改善箇所説明図

ステアリングシャフト構造図

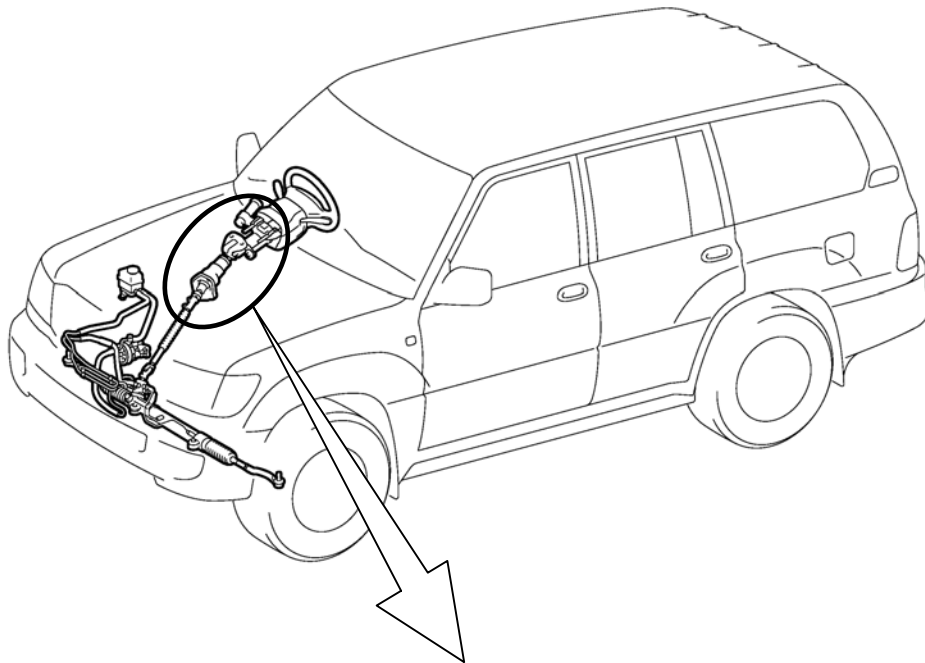
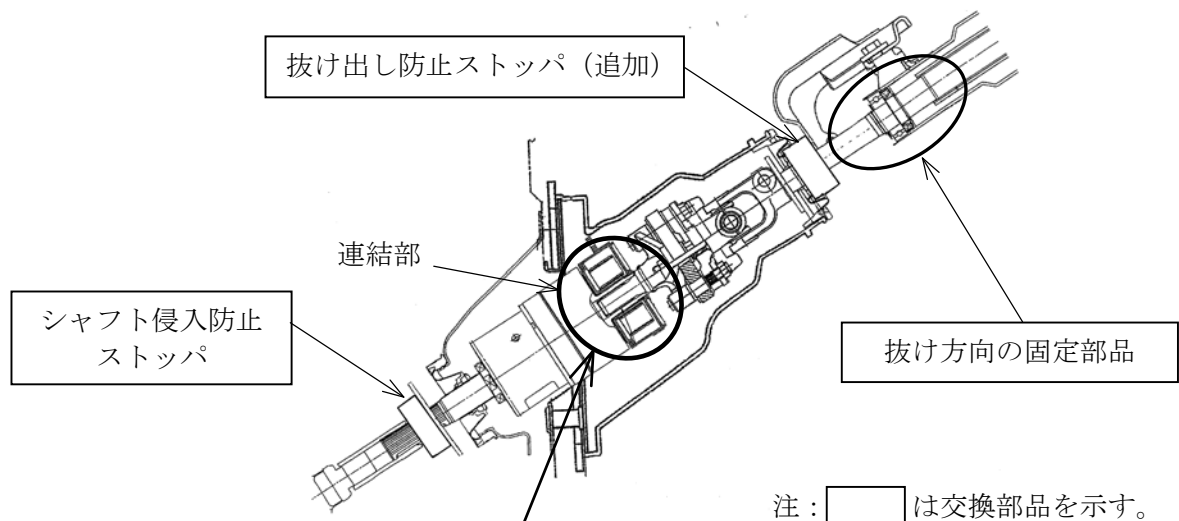
基準不適合発生箇所

かじ取り装置において、ステアリングシャフト連結部の構造が不適切なため、大きな段差乗り越え時にシャフトの抜け方向の固定部品が外れることがある。その状態で、ハンドルを一杯に切る操作を繰り返すとシャフトが抜け出して、かじ取り操作ができなくなるおそれがある。

改善の内容

全車両、抜け方向の固定部品を対策品に変更する。あわせて、抜け出し防止ストッパを追加するとともに、シャフト侵入防止ストッパを対策品に変更する。
